AUTOPISTA PROVINCIAL AP-01 “Brigadier General Estanislao López”

LICITACIÓN PÚBLICA N° 07/24

**BACHEO Y RECONSTRUCCION PARCIAL EN AUTOPISTA
PROVINCIAL AP-01 “Brigadier General Estanislao López”**

CIRCULAR N°01

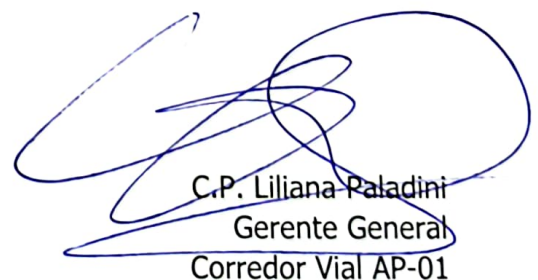
- **Cotización de estas Variantes :**

Se podrá cotizar DOS Variantes para los Items (13 a) y (13 b) :

- Variante Uno (V1) : Elaboración de Concreto con la utilización de Asfalto (CA 30.)
- Variante Dos (V2) : Elaboración de Concreto con la utilización de Asfalto con aporte de RAP (CAC D R19CA 30.)

Para la presentación de la fórmula de obra, en el caso de las variantes registrá lo establecido en la GUIA DE BUENAS PRACTICAS PARA EL CONTROL DE CALIDAD DE MEZCLAS ASFALTICAS Y APLICACIONES BITUMINOSAS. Edición 2019 de VIALIDAD Nacional
